DOCUMENTO TÉCNICO JUSTIFICATIVO PARA :

«Modificación de la Ficha de Gestión Urbanística correspondiente a la Unidad de Actuación UA/8ST de las Normas Subsidiarias de Planeamiento del término municipal de Andratx aprobadas por la Comisión Insular de Ordenación del Territorio, Urbanismo y Patrimonio Histórico, el 26 de abril de 2007».

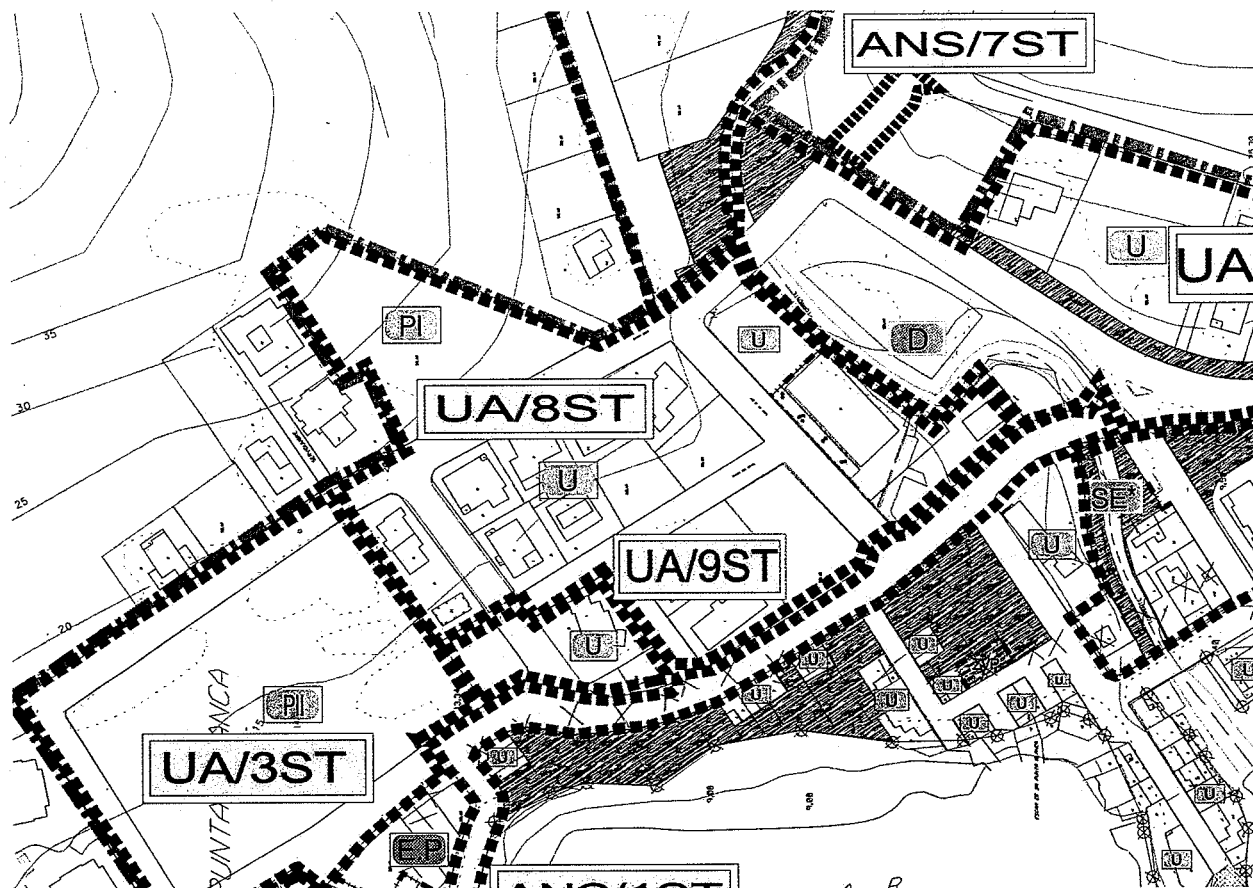
Exponiendo en detalle el ámbito grafiado de la UA/8ST:

Se ha detectado por parte del departamento de Urbanismo del Ayuntamiento de Andratx una discrepancia dentro de las NNSS 2007 entre la documentación gráfica, concretamente entre el plano de Gestión Urbanística Sant Elm (expuesto en la imagen anterior) y la ficha de gestión urbanística correspondiente a la Unidad de Actuación UA/8ST, ya que en la ficha de gestión urbanística, la cual se adjunta anexa, se establecen los siguientes parámetros, en cuanto a Sistemas Locales de Cesión y superficie lucrativa:

Ya a simple vista se puede comprobar que hay errores de correspondencia entre la documentación gráfica y los datos facilitados en la ficha escrita, ya que no se observa en la documentación gráfica zona verde alguna y la superficie de la zona equipamiento no mantiene proporción alguna con los 5.600 m² asignados en la ficha de gestión urbanística.
